COMUNE DI AREZZO

Variante al Piano Complesso d'Intervento

"Cittadella degli Affari"

SCHEDA NORMA
MODIFICATA A SEGUITO ACCOGLIMENTO OSSERVAZIONI

ASI 3.3.COMPARTO C2

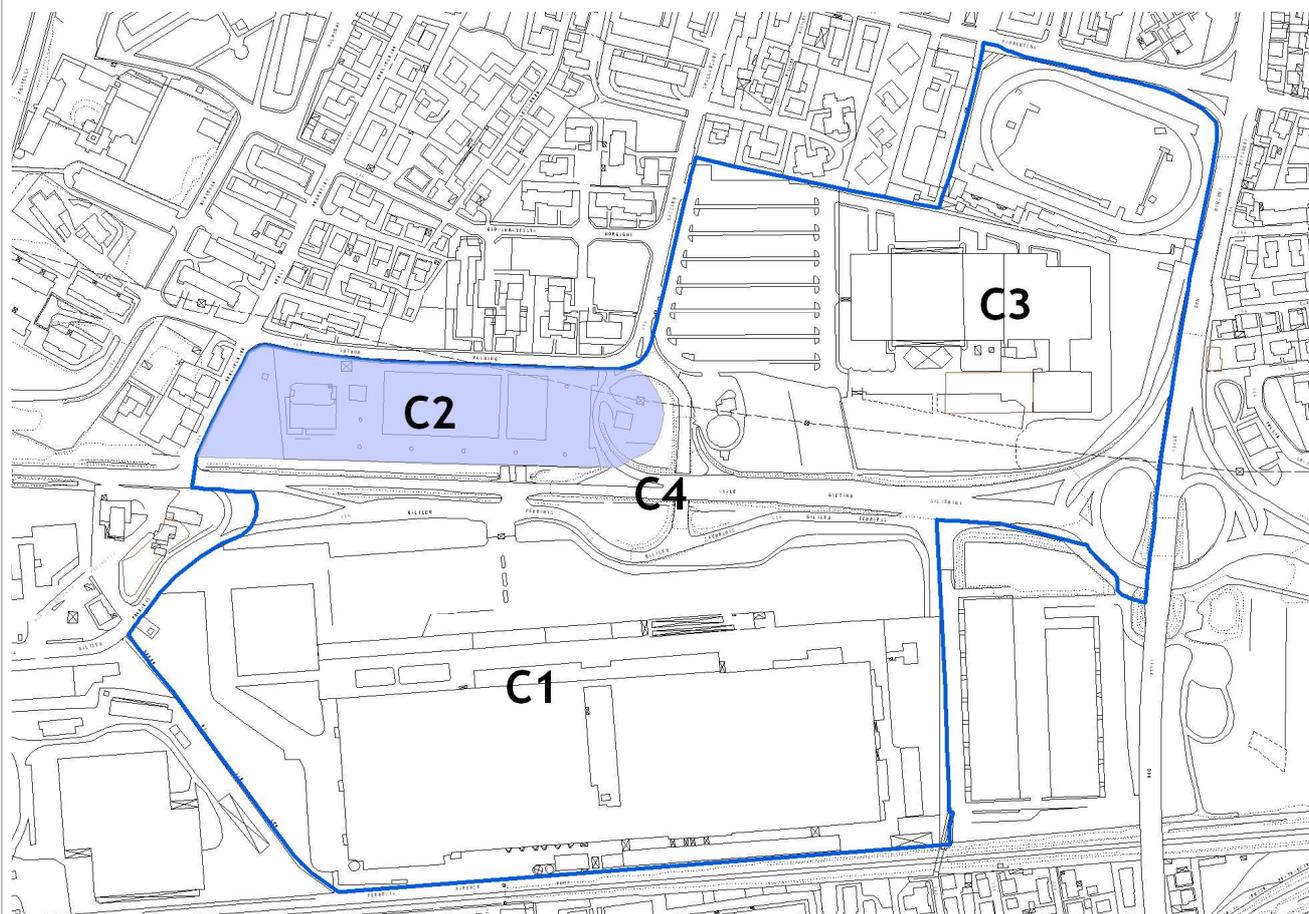
Commerciale **Tc 1**, **commerciale all'ingrosso**, (~~il commerciale al dettaglio è limitato agli esercizi di vicinato~~), Direzionale, Turistico ricettivo, Servizi e attrezzature di uso pubblico, Artigianato di servizio alla persona, **Industriale e artigianale che non rechi disturbo alla residenza.** (OSSERVAZIONE 1.2 E OSSERVAZIONE 9)

ASI 3.3.COMPARTO C3

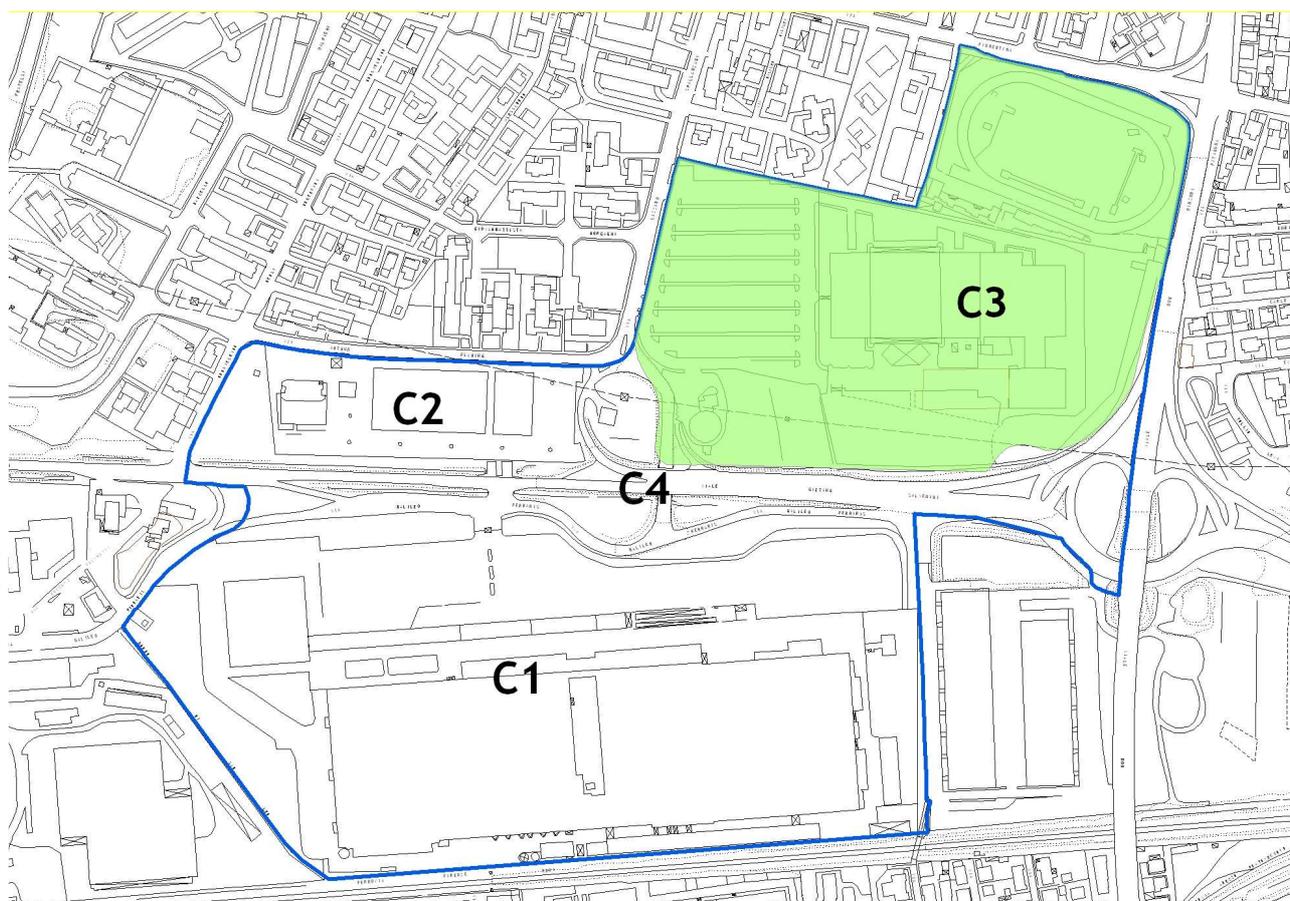
<p>Destinazioni:</p> <ul style="list-style-type: none"> - Servizi e attrezzature di uso pubblico, - Direzionale e Commerciale, limitato agli esercizi per la somministrazione di alimenti e bevande, fino a 1.500 mq di SUL. (OSSERVAZIONE 5) 						
	<p>Interventi ammessi: Ristrutturazione edilizia, Ristrutturazione urbanistica, Sostituzione edilizia</p>

Prescrizioni	Altezza max in gronda : pari alla max altezza edifici esistenti nel comparto		Verde: min 21.000 mq		Parcheggi: min. 6.000 mq
Prescrizioni	Altezza max in gronda : pari alla max altezza edifici esistenti nel comparto						
	Verde: min 21.000 mq						
	Parcheggi: min. 6.000 mq						
<p>COMPARTO 3 ASI 3.3.- C3</p>	<p>E' fatto salvo il completamento dell'intervento previsto dal Permesso di Costruire in deroga n. 185/2006, già rilasciato ed efficace alla data del 11/11/2009 (data di adozione del RU), per il quale si continuerà a far riferimento alla disciplina urbanistica ed edilizia vigente alla data del rilascio, di cui alla Delibera del Commissario Straordinario n. 5 del 12/03/2006. La Sul prevista nel predetto titolo non ancora realizzata non andrà ad incidere sui parametri urbanistici del presente P.C.I.. Tale intervento, nonché gli eventuali successivi interventi di ristrutturazione edilizia, potranno essere realizzati in assenza di piano urbanistico attuativo.</p> <p>E' prescritta la cessione gratuita delle aree di proprietà ricadenti nel comparto C4. (prescrizione connessa all'accoglimento dell'OSSERVAZIONE 5)</p>
